AGÊNCIA REGULADORA DE SANEAMENTO BÁSICO E INFRAESTRUTURA VIÁRIA DO  
ESPÍRITO SANTO – ARSI

## **RELATÓRIO DE FISCALIZAÇÃO**

RF/DT/GRS/008/2015

**ASSUNTO:** Fiscalização da prestação de serviços de Esgotamento Sanitário no município da Serra - SES Jardins e Serra Dourada.

**Figura 3 - Eficiência de Remoção de DBO da ETE Jardins em %.**

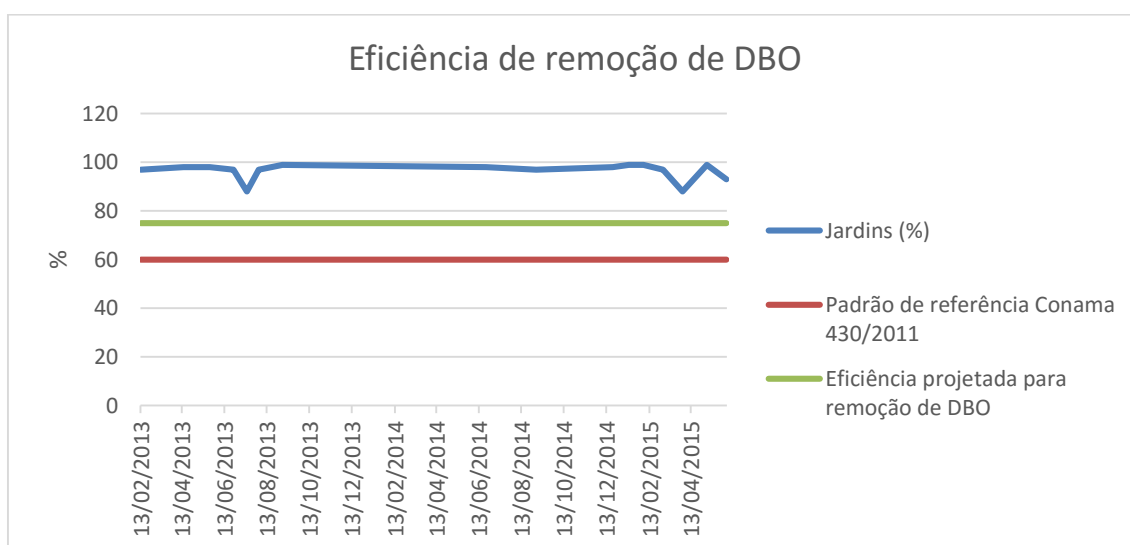
Em relação à eficiência do tratamento (Figura 3), a análise dos resultados do monitoramento enviados pela CESAN apresentou conformidade frente à resolução CONAMA 430/2011, com eficiência mínima de remoção de DBO de 88%, média de 96%, e máxima de 99%, lançando o efluente no corpo receptor (córrego cavada).

**Figura 43 - Eficiência de Remoção de DBO da ETE Serra Dourada em %.**

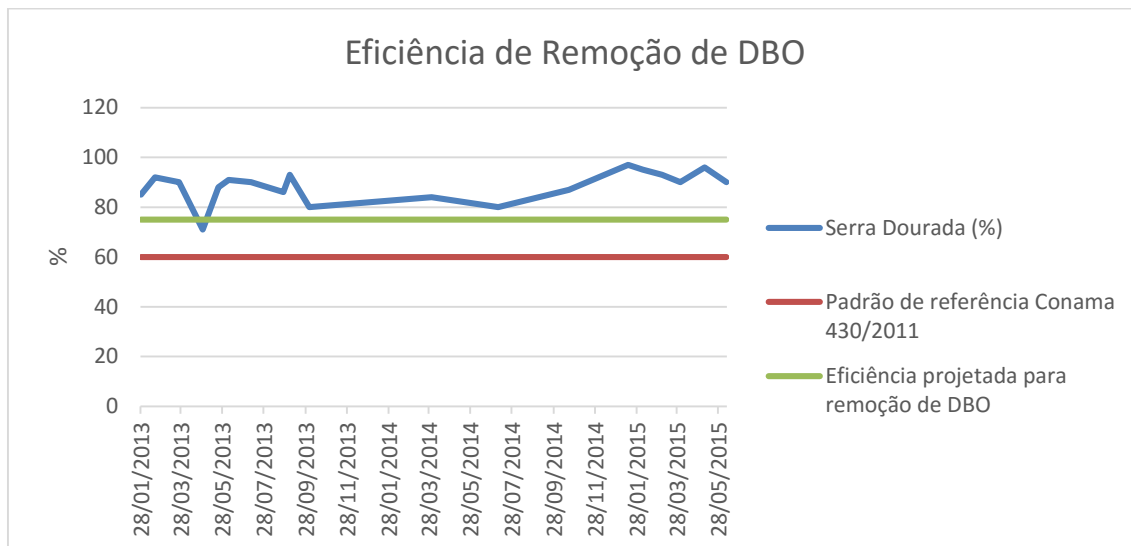
Em relação à eficiência do tratamento (Figura 43), a análise dos resultados do monitoramento enviados pela CESAN apresentou conformidade frente à resolução CONAMA 430/2011, com eficiência mínima de remoção de DBO de 71%, média de 88%, e máxima de 97%, lançando o efluente no corpo receptor (Córrego Dr. Robson).

Entretanto, em abril de 2013 a ETE Serra Dourada apresentou uma eficiência de 71%, abaixo da eficiência projetada para remoção de DBO que é de 75%.

- C11.** Em abril de 2013 a ETE Serra Dourada apresentou uma eficiência de 71%, abaixo da eficiência projetada para remoção de DBO que é de 75%.
- C12.** O parâmetro ausência de materiais flutuantes, SES Serra Dourada, apresentou desconformidade nos meses de abril, julho, e outubro de 2014; fevereiro, março, maio e junho de 2015.
